张掖市城北片区及滨河新区控制性 详细规划局部修改方案

张掖市自然资源局
甘肃省城乡规划设计研究院有限公司
张掖市城乡规划设计院
2024年2月

图 4-5 A-6 街坊修改前用地规划图

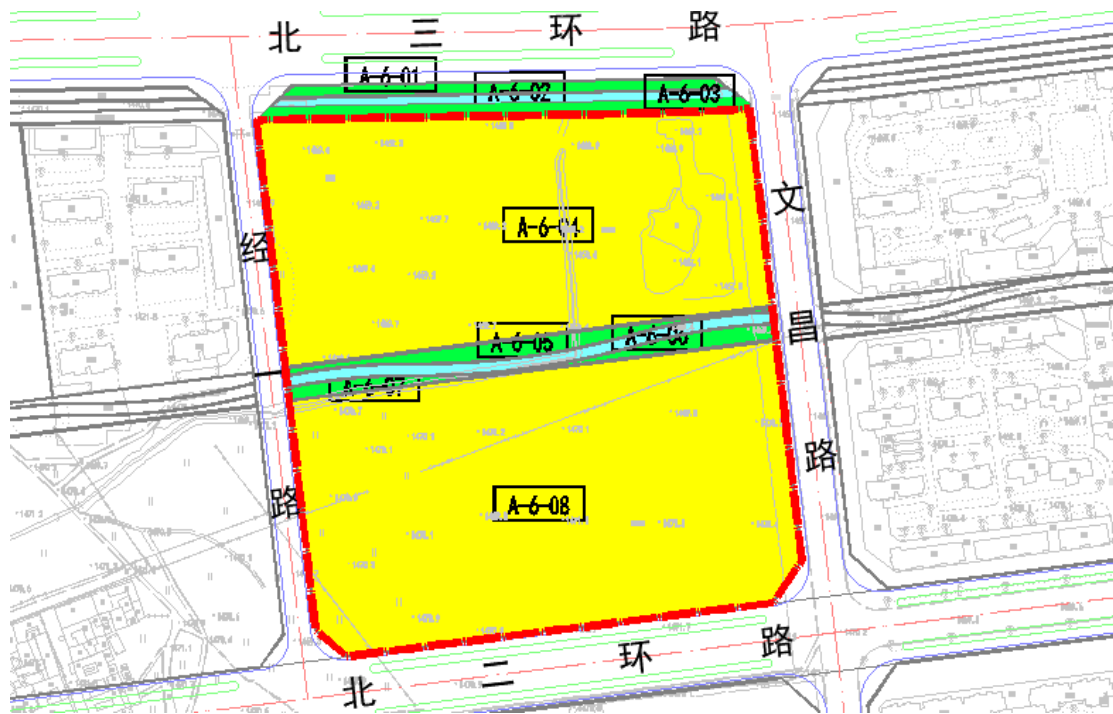
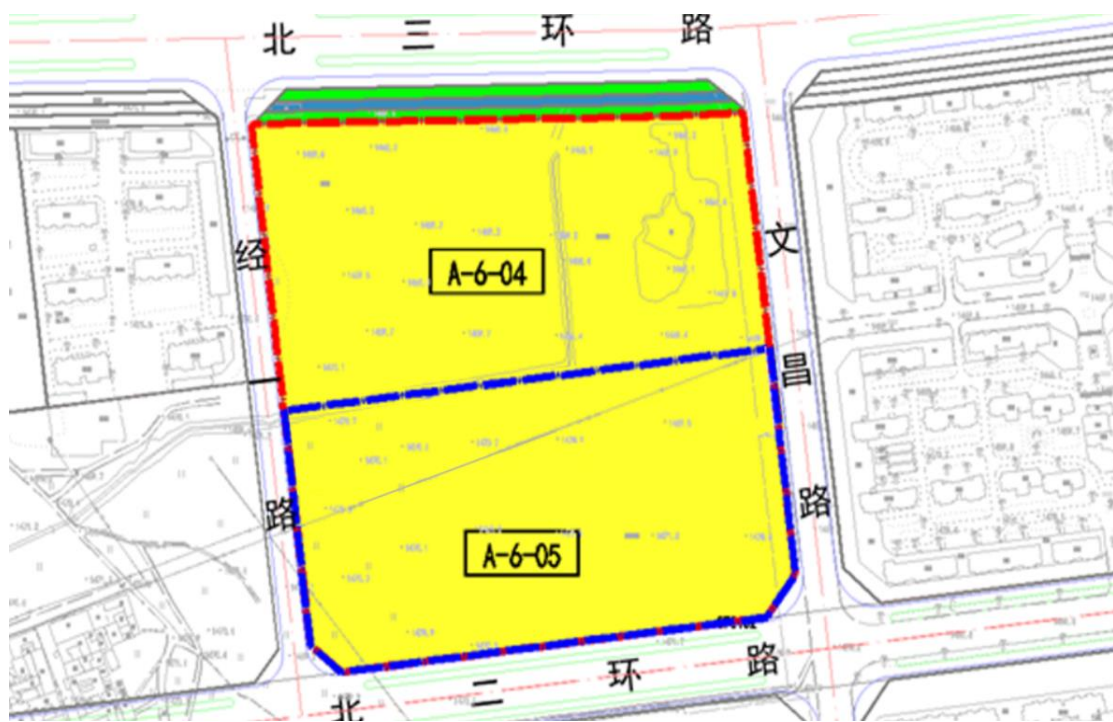
用地性质及地块界线修改：将原规划 A-6-04 至 A-6-08 地块进行整合，形成 A-6-04（用地面积 46204.92 平方米）、A-6-05（用地面积 46568.48 平方米），共计 92773.40 平方米，用地性质均为二类城镇住宅用地。

地块控制指标修改：参照《城市居住区规划设计标准（GB50180-2018）》等相关标准，确定 A-6-05 地块容积率 ≤ 2.5、建筑密度 ≤ 20%、绿地率 ≥ 35%、建筑高度 ≤ 80 米。整合后 A-6-04 地块用地性质及规划指标与原控规一致。

图 4-10 A-11 街坊修改前用地规划图

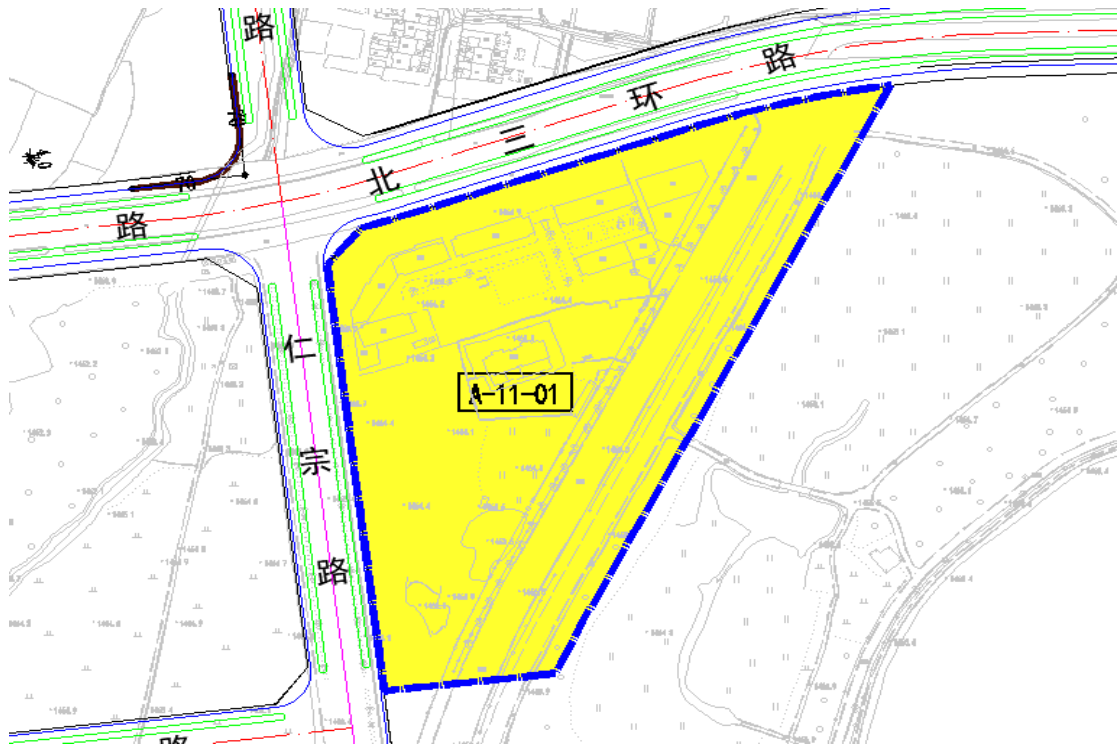
用地性质及地块界线修改：将原规划 A-11-01 地块（总用地面积 78129.75 平方米）分为两块，其中 A-11-01 地块 23898.95 平方米，A-11-02 地块 54230.80 平方米。

地块控制指标修改：参照《城市居住区规划设计标准（GB50180-2018）》等相关标准以及该地块邻近润泉湖公园等因素，综合确定 A-11-02 地块容积率 ≤ 2.4 、建筑密度 $\leq 20\%$ 、绿地率 $\geq 35\%$ 、建筑高度 ≤ 54 米。

图 5-7 D-14 街坊原用地规划图

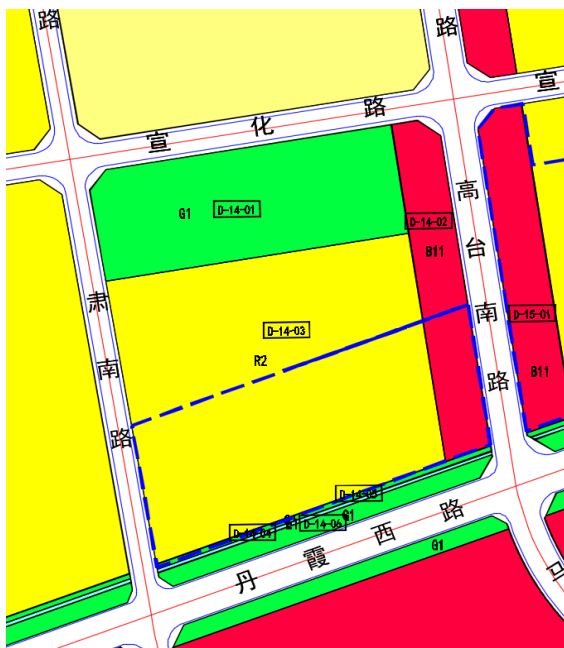
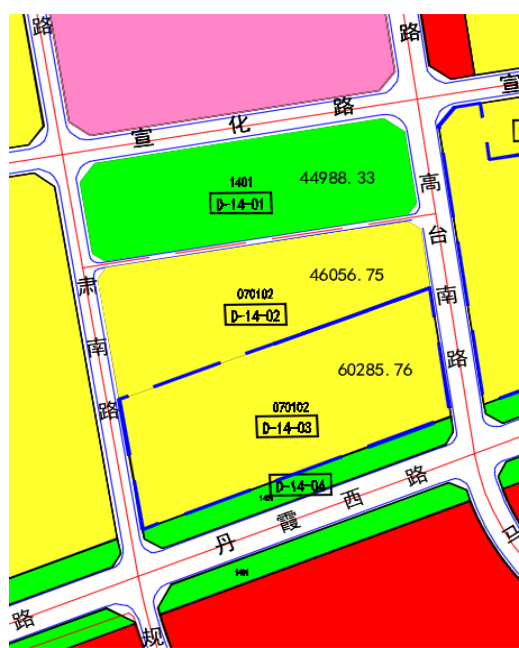
用地性质及地块界线修改：街坊北部按国土空间总体规划用地方案进行修改（增加城市支路），将原规划 D-14-01 至 D-14-06 地块进行整合，形成 D-14-01、D-14-02、D-14-03、D-14-04 地块。其中 D-14-01、D-14-04 地块用地性质为公园绿地，D-14-02、D-14-03 地块用地性质为二类城镇住宅用地。

控制指标修改：参照《城市居住区规划设计标准（GB50180-2018）》及甘州区城中村安置开发政策要求，整合后 D-14-03 地块容积率 ≤ 2.5 、建筑密度 $\leq 20\%$ 、绿地率 $\geq 35\%$ 、建筑高度 ≤ 80 米。结合安置地块的修改，对 D-14-02 地块指标修改，其他指标不变，建筑限高调高至 60 米。

5. D-14-02 地块调整后的建筑高度为 ≤ 36 米不切合实际，该地块北侧为文津公园，南侧规划指标限高为 60 米，建议建筑高度调整为 ≤ 60 米。

答复：已采纳。结合 D-14-03 地块的修改，将该地块原控制指标中建筑高度修改为 60 米。

图 5-14 D-15 街坊原用地规划图

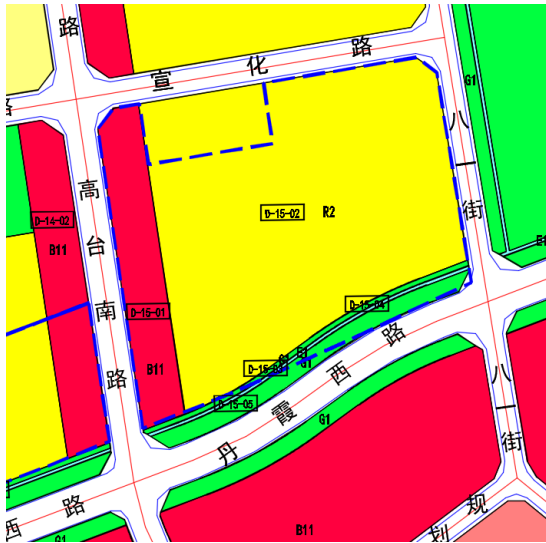
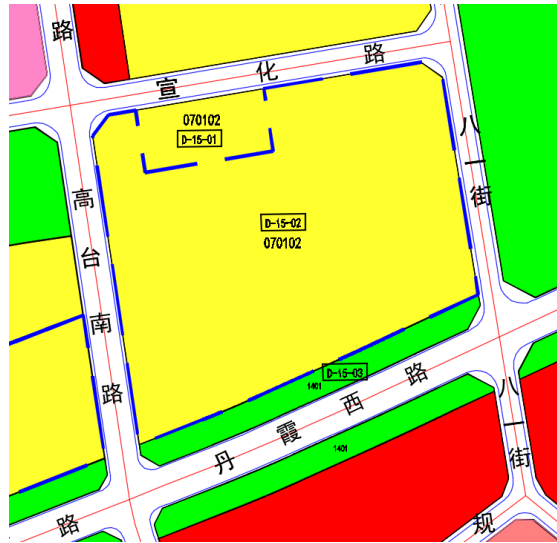
用地性质及地块界线修改: 将原规划 D-15-01 至 D-15-05 地块进行整合, 形成 D-15-01、D-15-02、D-15-03 地块。其中 D-15-01、D-15-02 地块用地性质为二类城镇住宅用地, D-15-03 地块用地性质为公园绿地。

地块控制指标修改: 参照《城市居住区规划设计标准 (GB50180-2018)》及甘州区城中村安置开发政策等, 整合后 D-15-02 地块容积率 ≤ 2.5 、建筑密度 $\leq 20\%$ 、绿地率 \geq

35%、建筑高度 ≤ 80 米。整合后 D-15-01、D-15-03 地块规划指标与原控规一致。

6. 建议将 D-15-01 地块规划指标限高调整为 60 米。

答复：D-15-01 地块为已出让地块，其控制指标按其地块规划条件确定。
